R03 通学路対策予定・対策検討箇所図（鳥取市・大正小）1/5

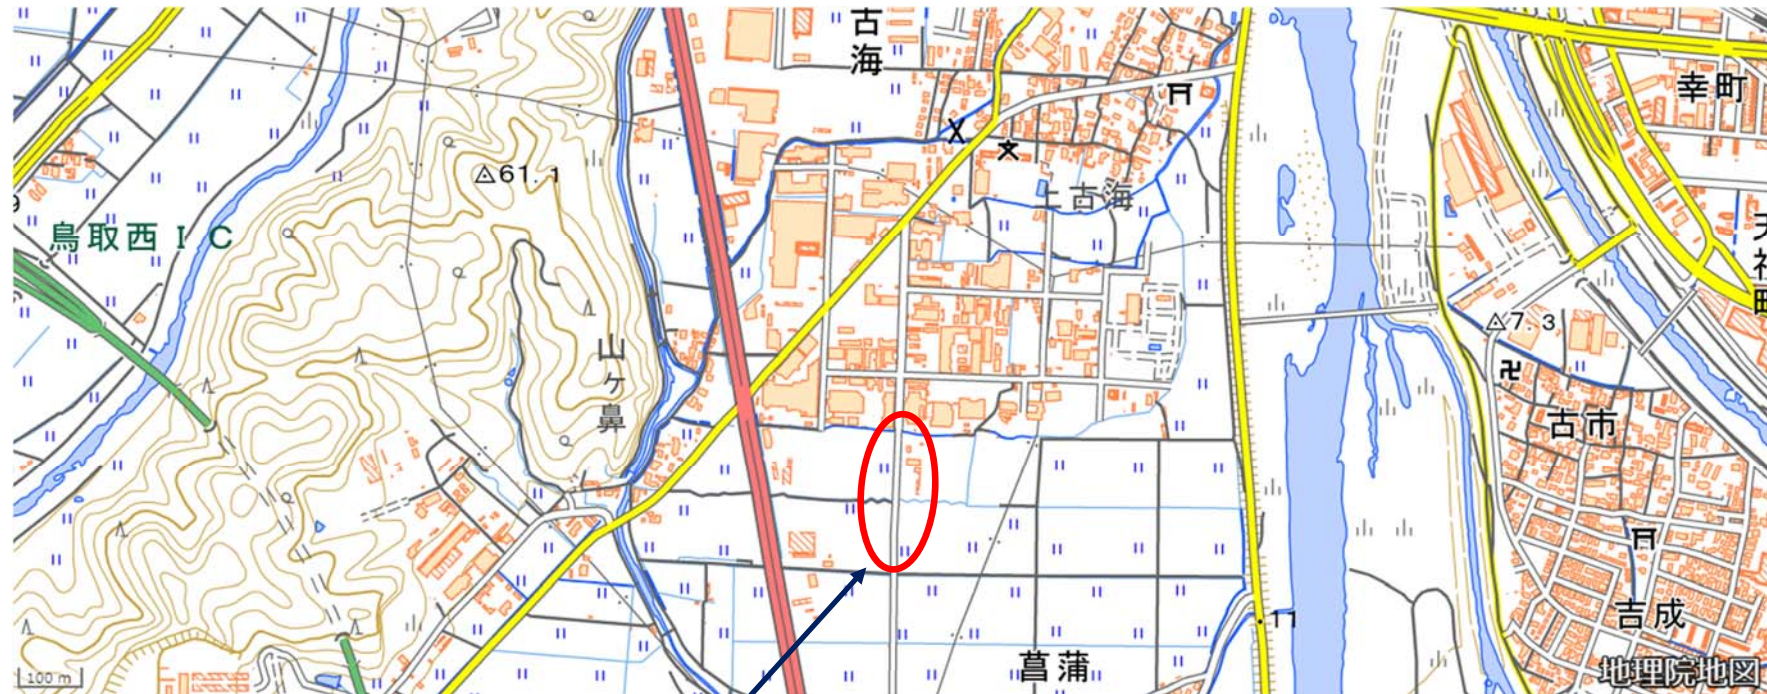
農道の棒が減ったこともあり、通行する車のスピードが速くなったので、安全対策を。

市道との境界まで、道路管理者が外側線を引く。

R03 通学路対策予定・対策検討箇所図（鳥取市・大正小）2/5

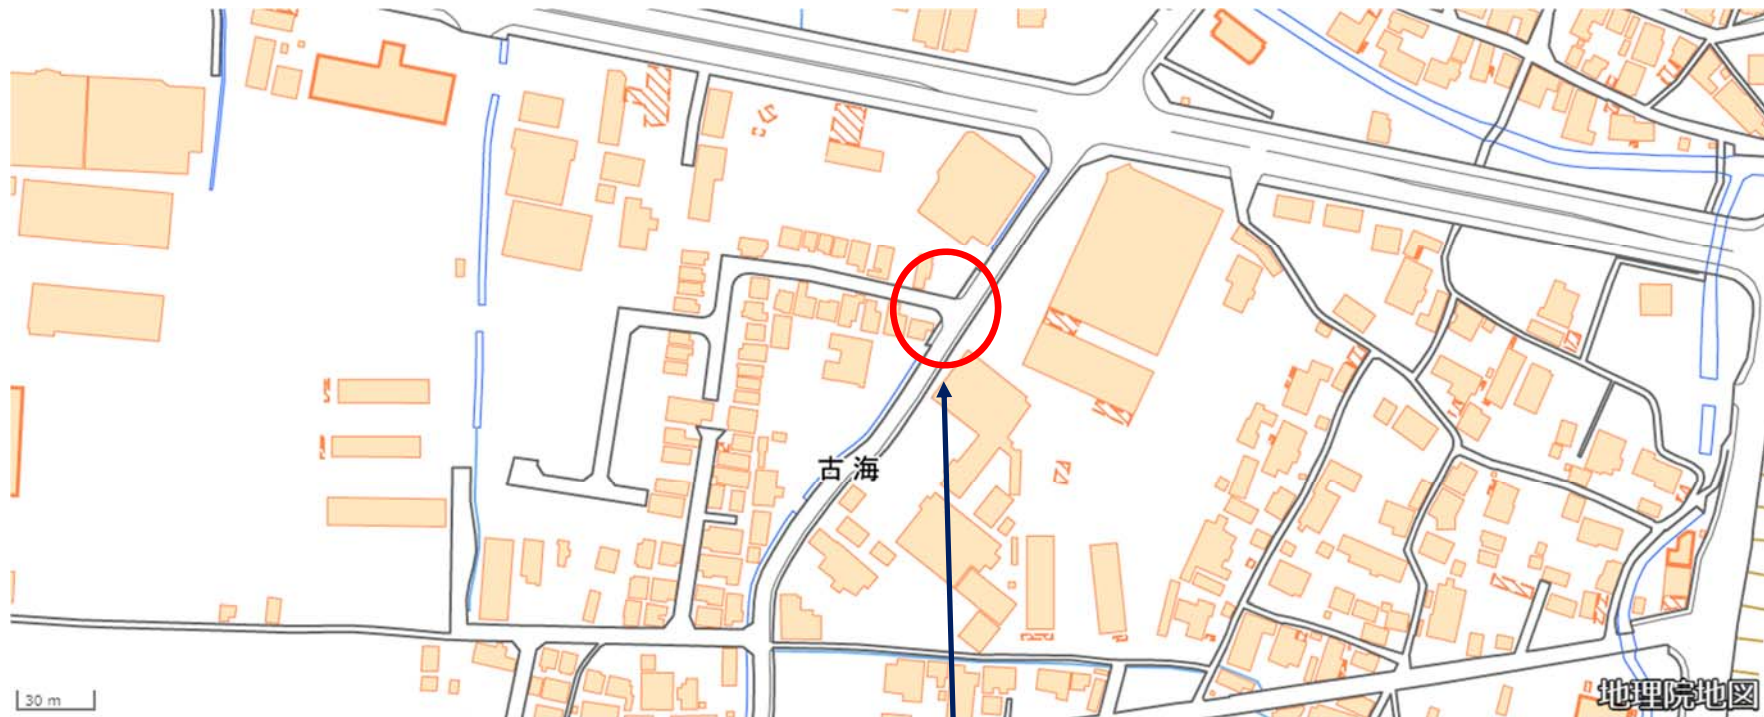
止まれの線が消えかかっているため、線を書いてほしい。

交通規制がかかっていないため「止まれ」表示をすることはできない。

道路管理者により、現在の位置に指導線のみ引き直すことができるか検討する。
